クイックチェンジQC-10B仕様変更のお知らせ

今回 QC-10B の仕様変更を行い、QC-10C へ型式が変更となります。

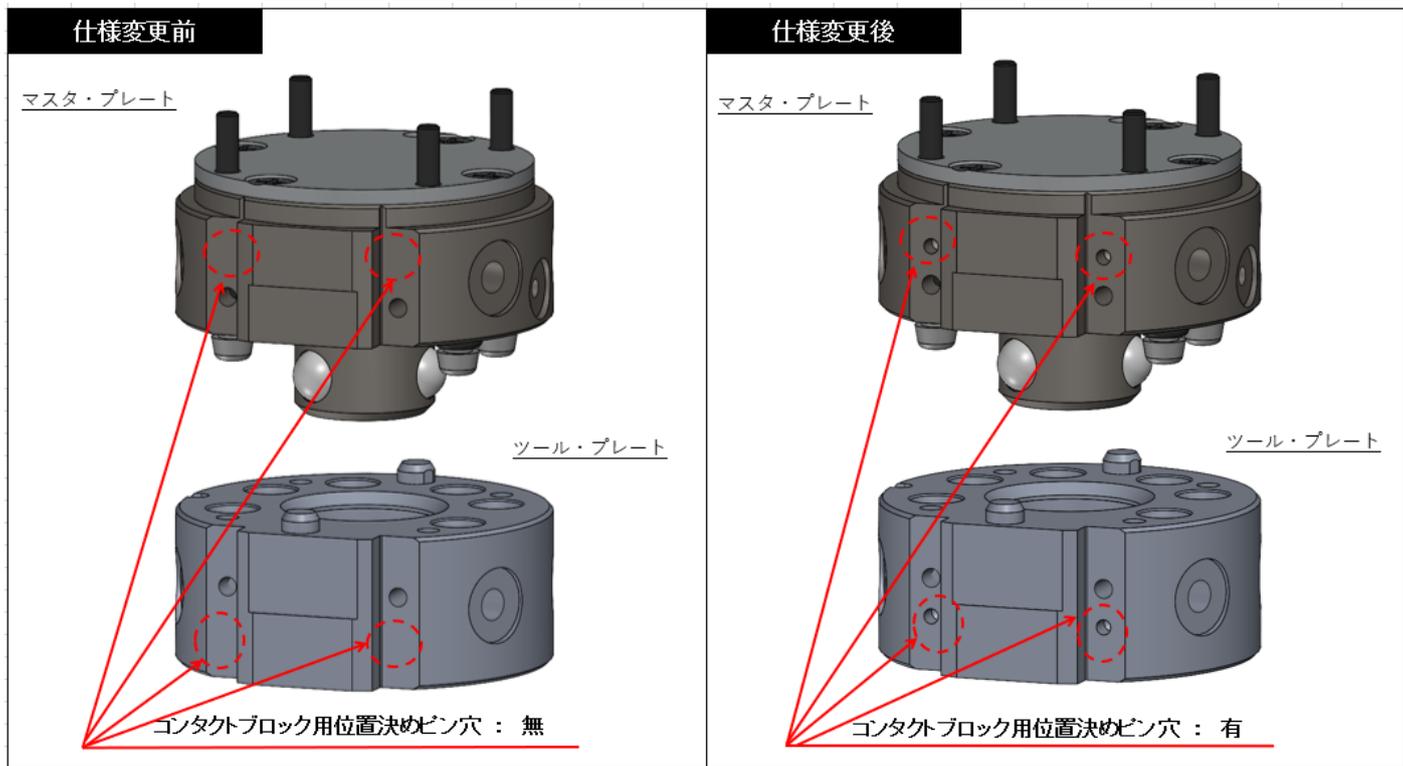
QC-10C用コネクタ式コンタクトブロック位置決めピン穴を、マスタ・プレート、ツール・プレートそれぞれに追加致しました（次ページ参照）。

①CT-8もしくはCT-16をご使用されない場合

QC-10BおよびQC-10Cには互換性があり、組み合わせてご使用可能です。

②CT-8もしくはCT-16をご使用される場合

QC-10BおよびQC-10Cには互換性が無いため、組み合わせてご使用出来ません。
